改善箇所説明図

基準不適合発生箇所

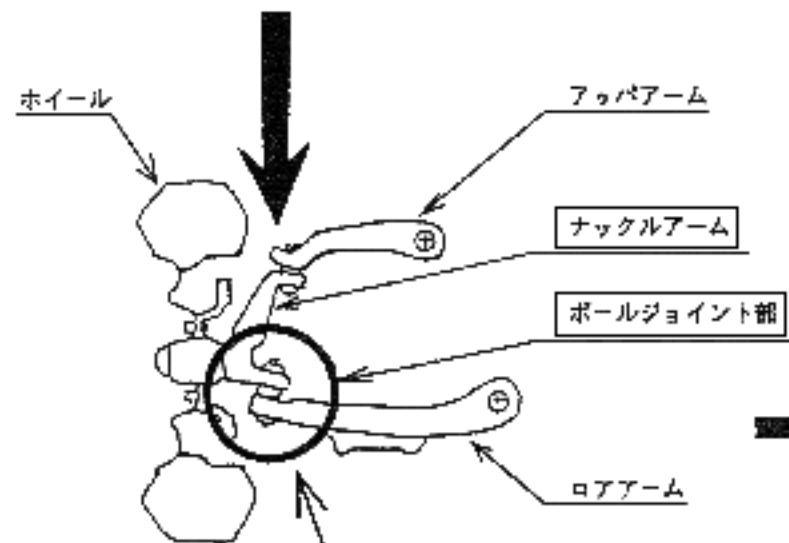
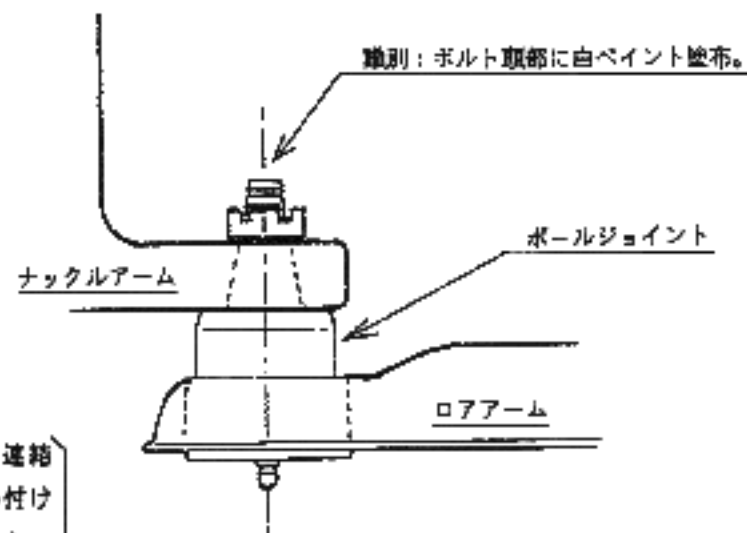
前輪駆動装置のロアアームとナックルアームを連結しているボールジョイント部の取付ナットに締め付け不足のものがあり、そのままの状態で使用を続けると、当該ナットが緩み、最悪の場合、当該ボールジョイント部が外れて走行不能に至るおそれがある。

当該ナットの締付状態を点検し、不良のものはボールジョイント及びナックルアームを新品と交換する。
